**Forum mondial de l'harmonisation  
des Règlements concernant les véhicules**

**Groupe de travail de l'éclairage et de la signalisation lumineuse**

### **Proposition de projet d'amendements au Règlement n° 70 (Plaques de signalisation arrière pour véhicules lourds et longs)**

#### **Communication de l'expert de l'Association européenne des fournisseurs de l'automobile\***

Figure 3a

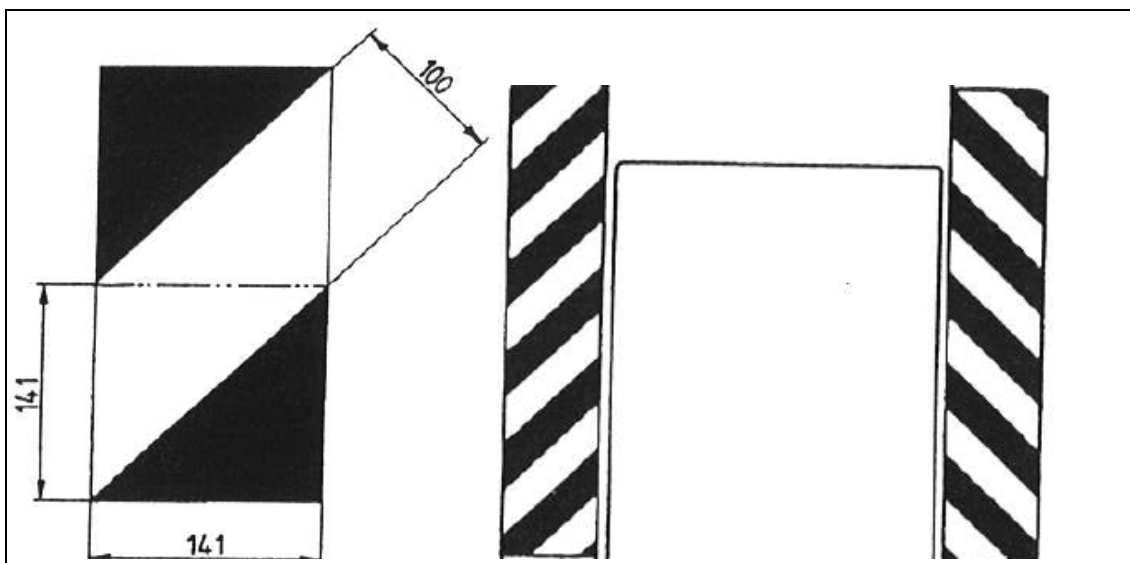
**Les matériaux rétrofléchissants des dispositifs de la classe 5 sont constitués de bandes diagonales rouges et blanches de 100 mm de large, inclinées vers l'extérieur et vers le bas selon un angle de 45°. La surface normalisée de base est un carré de 141 mm de côté composé pour moitié de bandes blanches et pour moitié de bandes rouges.**

**Les formes, dessins et caractéristiques dimensionnelles prescrits des dispositifs de la classe 5 sont illustrés à la figure 3 de l'annexe 12 ci-après.**

Annexe 12, ajouter un nouveau titre et une nouvelle figure à la suite de la figure 2:

«Plaques de signalisation arrière (classe 5)

Figure 3b  
Exemple de modèle de plaque

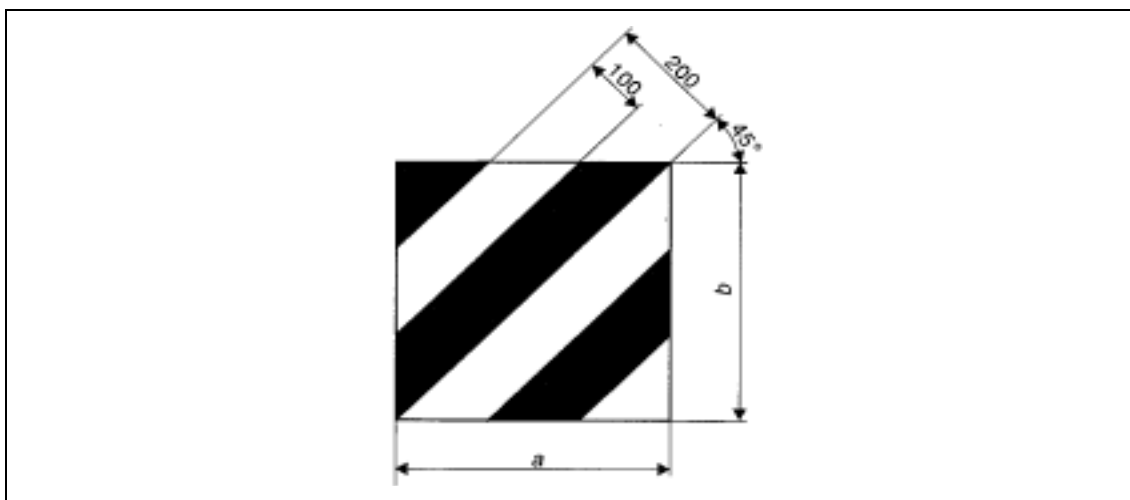
**Les dispositifs de la classe 5 doivent comporter un minimum de neuf surfaces normalisées telles que décrites au paragraphe 3.4 ci-dessous sur les gros véhicules disposant d'un espace de montage disponible; ce chiffre peut toutefois être ramené à un minimum de quatre surfaces normalisées sur les véhicules ne disposant que d'un espace de montage limité.**
